SWAG 50 93 9304

Pompa acqua SWAG migliorata

Pompa dell'acqua con guarnizione

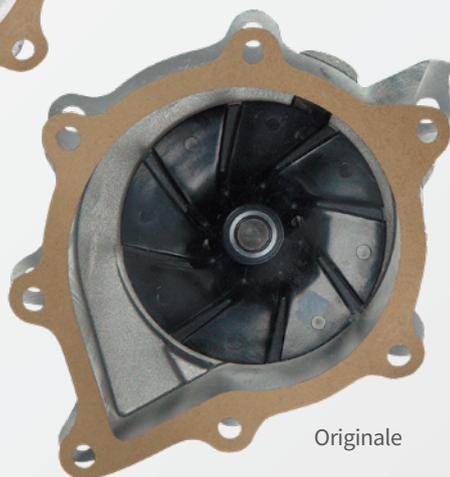
Le spie della temperatura del liquido di raffreddamento del motore e della gestione del motore sono accese. Il codice di errore "P0115 malfunzionamento della temperatura del liquido di raffreddamento" è presente nella centralina del motore.

La girante originale della pompa dell'acqua è realizzata in plastica e può staccarsi dall'albero della girante. Pertanto, la pompa dell'acqua gira senza alcun effetto e il refrigerante non scorrerà nel circuito di raffreddamento del motore.

Assicurarsi che il motore sia freddo, quindi rimuovere il tappo del serbatoio del refrigerante. Rimuovere il tubo flessibile superiore dal flacone di espansione del refrigerante e tenerlo sopra un recipiente adatto. Avviare il motore: con il motore al minimo, dovrebbe scorrere un piccolo rivolo di liquido di raffreddamento. Il flusso dovrebbe aumentare all'aumentare della velocità del motore. Se non c'è flusso di refrigerante, ciò suggerirebbe che la girante della pompa dell'acqua non gira. Rimuovere la cinghia ausiliaria e la cinghia di distribuzione. Sostituire la pompa dell'acqua difettosa con la pompa dell'acqua SWAG 50 93 9304 (Fig.1), che ha un design della pompa dell'acqua migliorato con una girante in metallo. Ciò elimina il potenziale guasto causato dalla pompa dell'acqua dotata di girante in plastica. Quando si sostituisce la pompa dell'acqua difettosa, SWAG consiglia di sostituire contemporaneamente anche il kit cinghia di distribuzione e la cinghia ausiliaria per garantire l'affidabilità del motore.
